# （仮称）今金せたな風力発電事業 環境影響評価方法書

## 補足説明資料

ENEOS リニューアル・エナジー株式会社

図 1 (9) 対象事業実施区域 拡大図

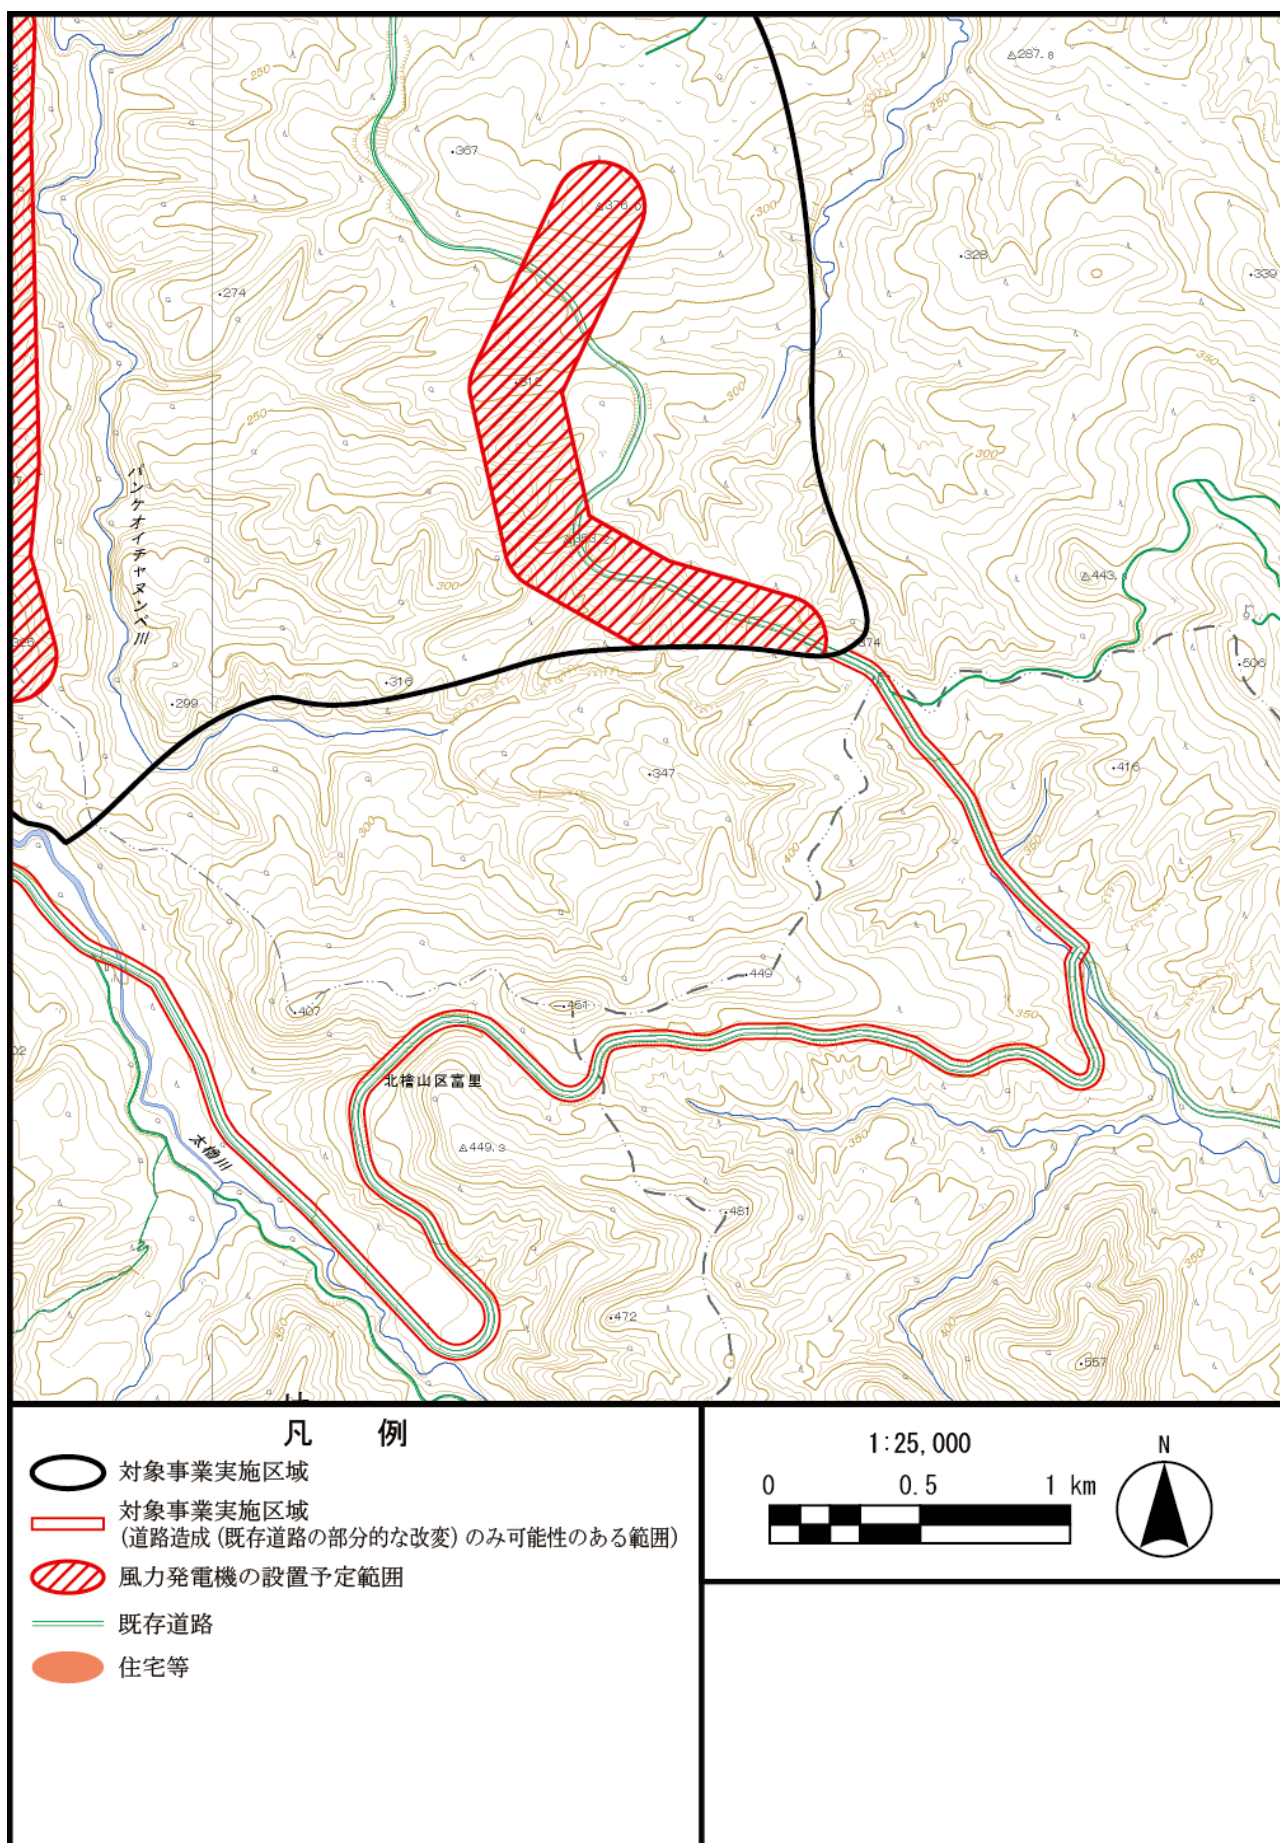
1. 対象事業実施区域の状況について【近藤顧問】【方法書 p. 6】

対象事業実施区域について、現状の地形、既存道路、民家等の建物の状況がわかる 1/25000～1/50000 の地形図を示してください。

1/25000 の地形図は図 1 のとおりです。

図3 景観の調査位置

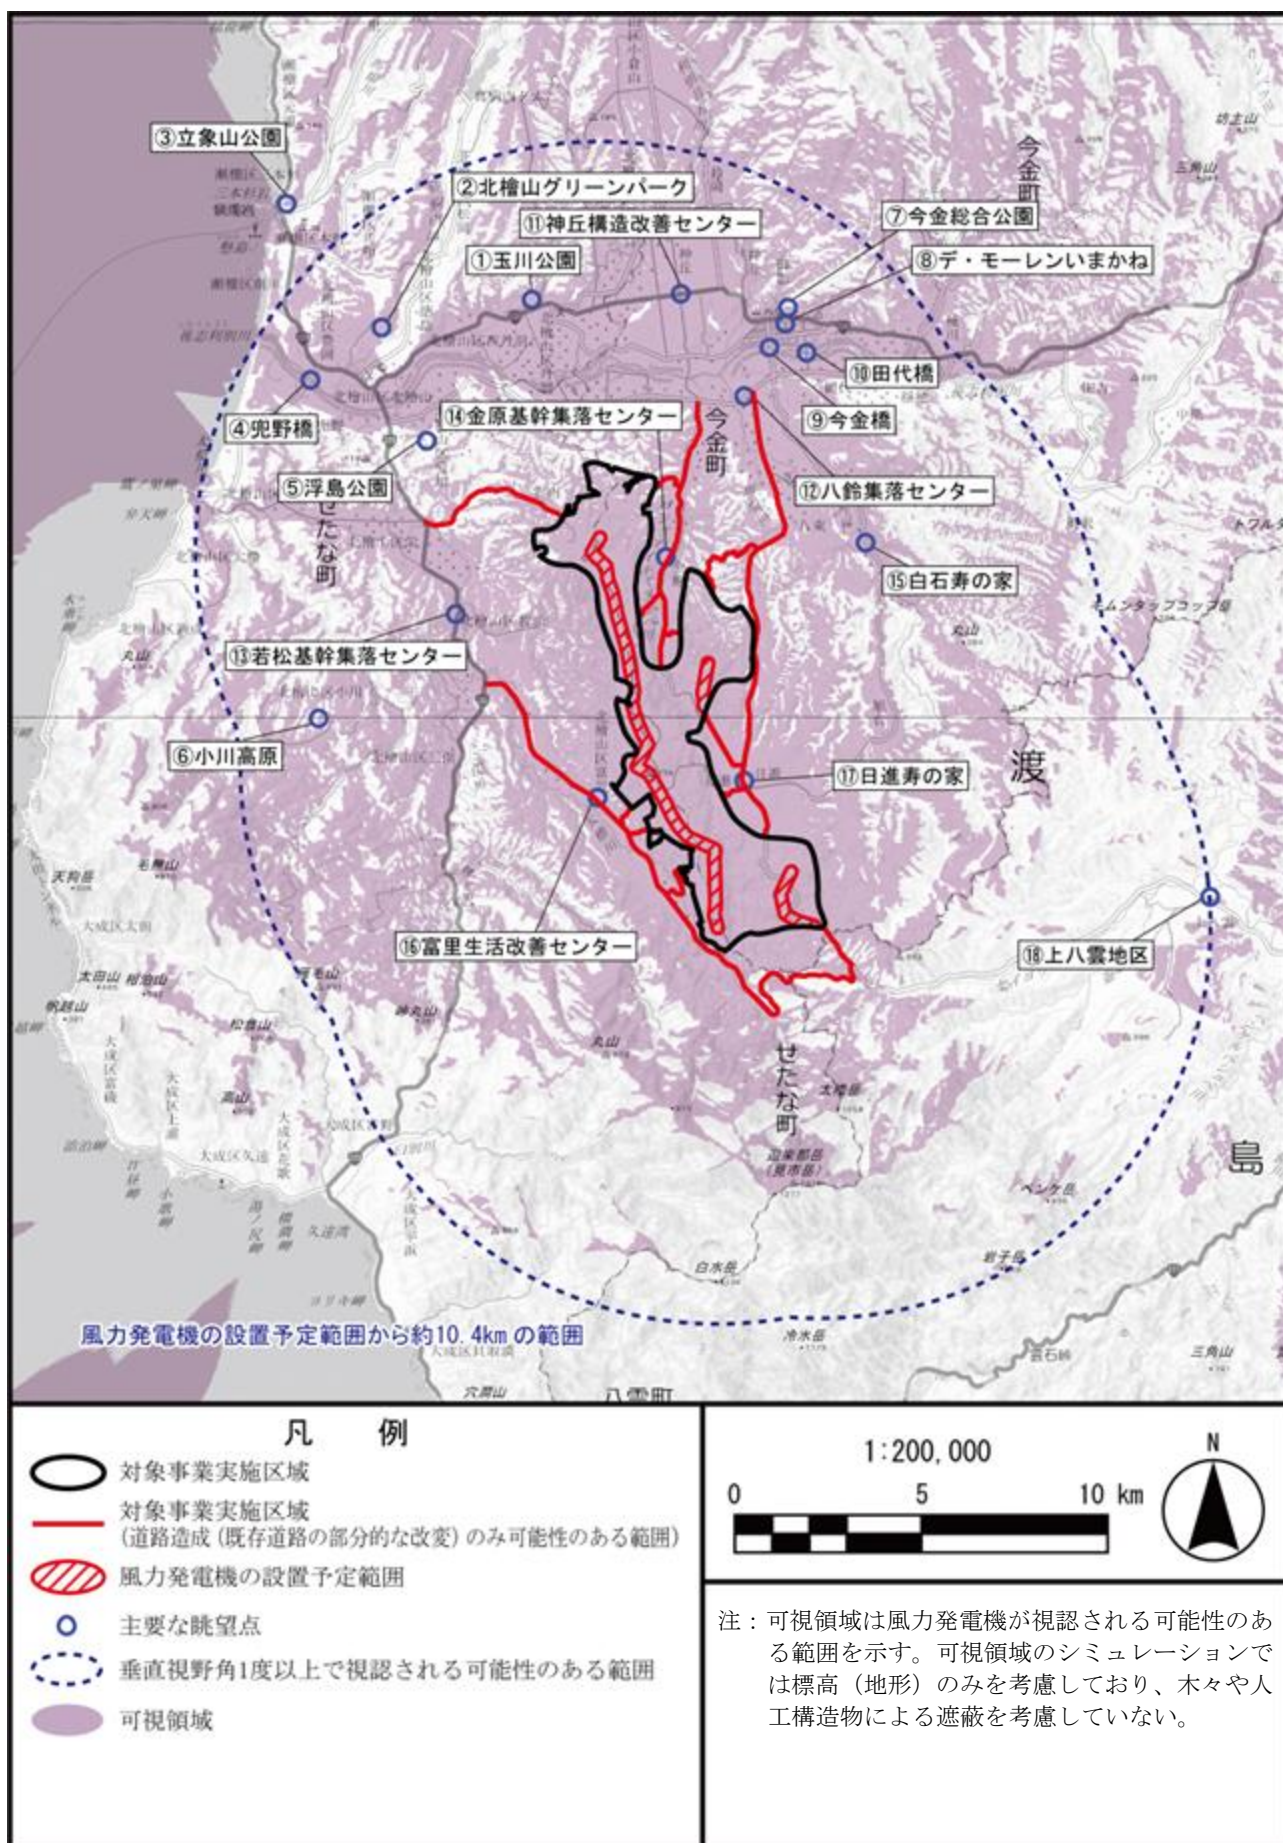
22. 遊楽部岳（見市岳）および白水岳について【阿部顧問】 【方法書 p. 395】

可視領域から判断すると、遊楽部岳（見市岳）および白水岳からは風車は視認されないと考えてよろしいでしょうか？北側に比べて南側の大部分が可視領域になっていないのは、地形の遮蔽の影響でしょうか？

遊楽部岳（見市岳）についてはネットで様々な情報が得られます。可視範囲に入っているようなので、山頂からの展望の有無を確認し、眺望点として選定しないのであれば理由を明記してください。

方法書 6 章の図 6. 2-7（p395）について改めて確認をしたところ、可視領域の解析結果を地図に重ねる際、位置が少し右にずれてしまっておりました。正しい図面を図 3 にお示しいたします。

正しい図面において、遊楽部岳（見市岳）と白水岳は可視領域図において可視となります。なお、遊楽部岳（見市岳）の南側の大部分は地形の遮蔽の影響により不可視となっております。

遊楽部岳につきましては、問 8 に記載した通り、公的 HP 等から眺望に関する情報は確認できておりません。また配慮書における自治体への相談において、主要な眺望点について明示的にヒアリングを実施いたしましたが、選定を検討すべきとのご意見をいただかなかったことから、主要な眺望点には選定しておりません。引き続き情報収集に努め、眺望に関する情報が得られた場合には主要な眺望点への追加を検討いたします。

図4 風配図の座標位置

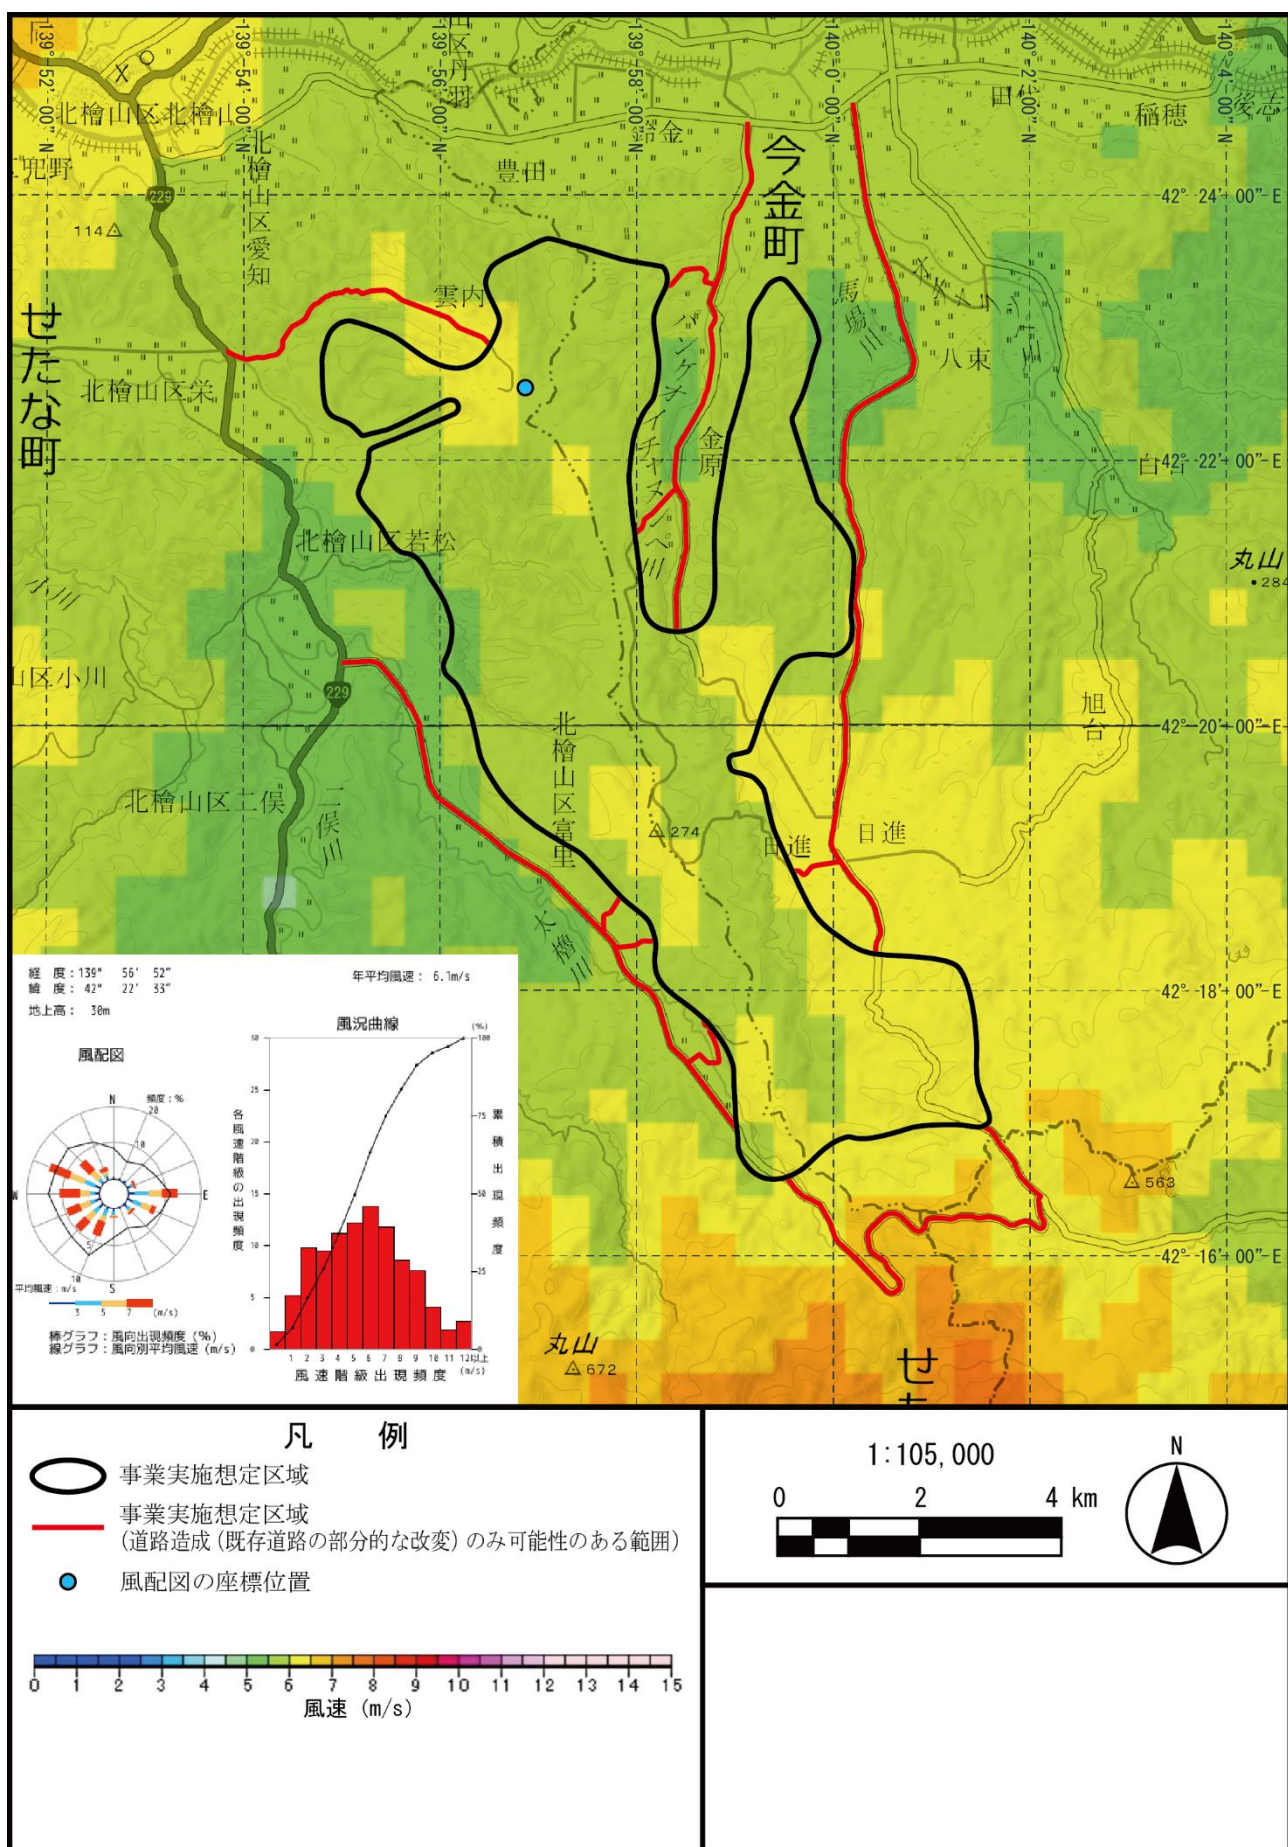
23. 風配図等の計算位置について【近藤顧問】 【方法書 p. 435】

左下にある風配図等の計算位置はどこになるでしょうか。

図 4 の図中に示した風配図の座標位置となります。
